OFÍCIO SEI Nº 0021381263/2024 - SEPUR.UPL.AIU

Processo: 112 - Centro de Distribuição Logística - Schulz Compressores LTDA

Assunto: Estudo de Impacto de Vizinhança - Solicitação de complementação

Figura 1: Perfil esquemático, entre estaca 0+60 e 0+160.

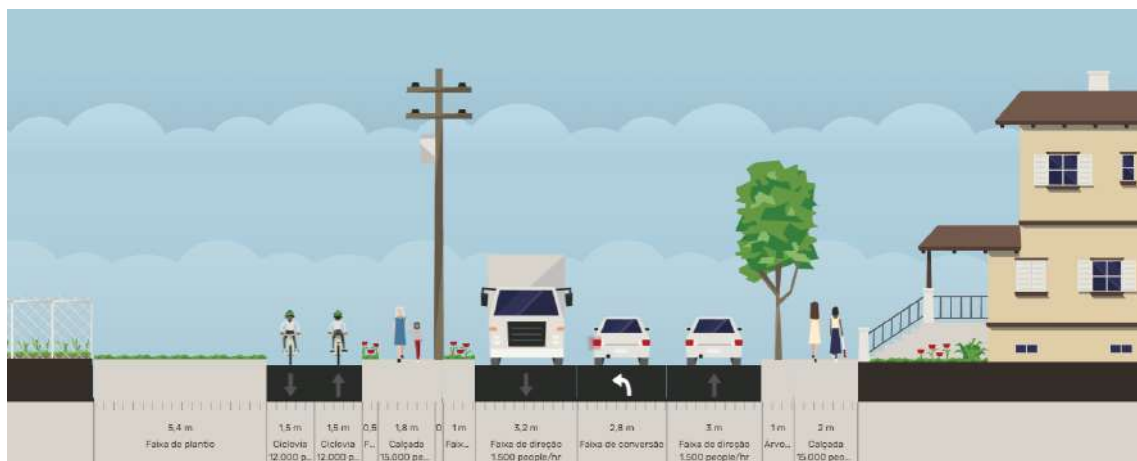
A partir da estaca 0+00 até o acesso na estaca 0+160, sugere-se que a ciclovia (bidirecional) seja limplantada na porção mais interna da via, posterior à calçada e separada do passeio por canteiro (figura 1). A ciclovia deve ser executada com pavimento asfáltico (CBUQ) ou em concreto armado, 25MPa, pigmentado vermelho ou com pintura em tinta bicomponente e padrão conforme manual de sinalização Vol. 8 do Denatran). O passeio deve ser executado em ambos os lados da via, conforme ilustrado nas figuras, em concreto armado, 25MPa e conforme especificações da PMJ.

Figura 3: recorte do projeto de sinalização elaborado pela Azimute Engenharia.

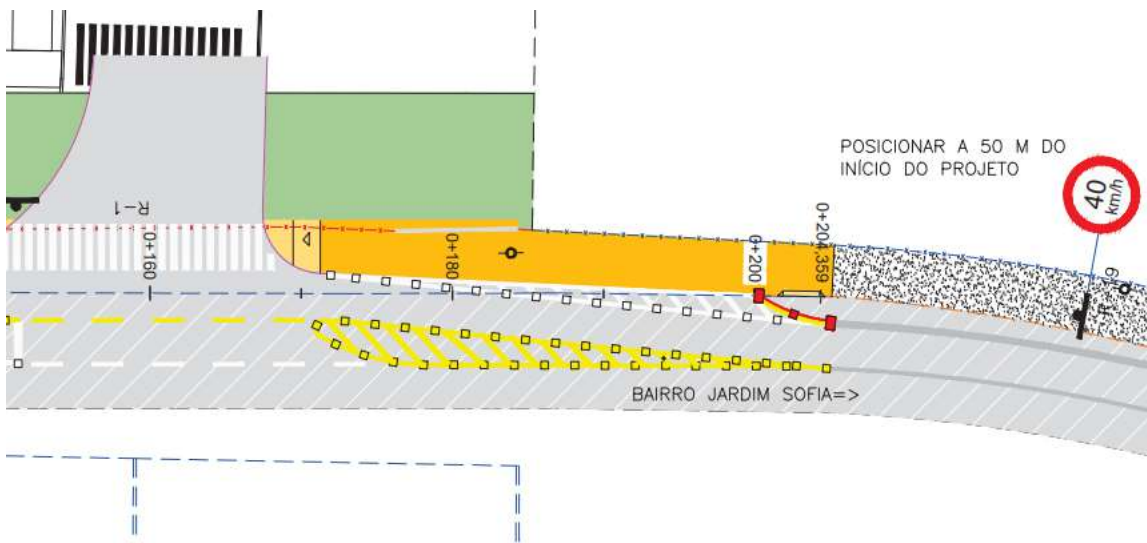
Estacas 0+180 até 0+200: Executar, neste trecho, o passeio com nova geometria utilizando toda largura até a linha indicada para pintura da ciclofaixa e zebração (figura 3). A rampa de acesso na ciclofaixa deve ser frontal ao fluxo de ciclistas.
